Technical *Info*

Changement de la technique du galet tendeur sur la Ford 1,8 Diesel (CT 983 K1/K2)

Fig. 3 Tension de consigne

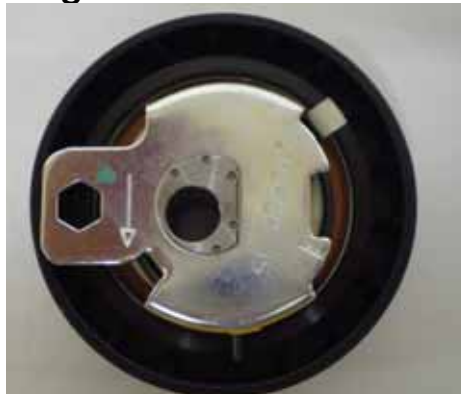
Le galet tendeur contenu dans le kit est d'une conception technique différente de celui au départ de l'usine.

La nouvelle version du galet tendeur doit, selon Ford, être montée sur tous les moteurs 1,8 Diesel lorsque la courroie de distribution doit être changée. Vu la structure complètement modifiée, il s'agit de savoir comment installer et régler correctement le système.

La nouvelle version est un galet tendeur semi-automatique qui est monté de façon centrale à la place du tendeur manuel (50 Nm). Après avoir monté la courroie de distribution comme d'habitude, la tension est réglée sur la poulie devant dans le sens de la flèche gravé, à l'aide d'une clé Allen. Veiller dans ce contexte à ce que l'évidement coïncide avec le doigt de butée approximativement en position 3 h. Pour certaines anciennes versions, le carter doit être ajusté de quelque 1/10 mm avec une lime au niveau du galet tendeur.
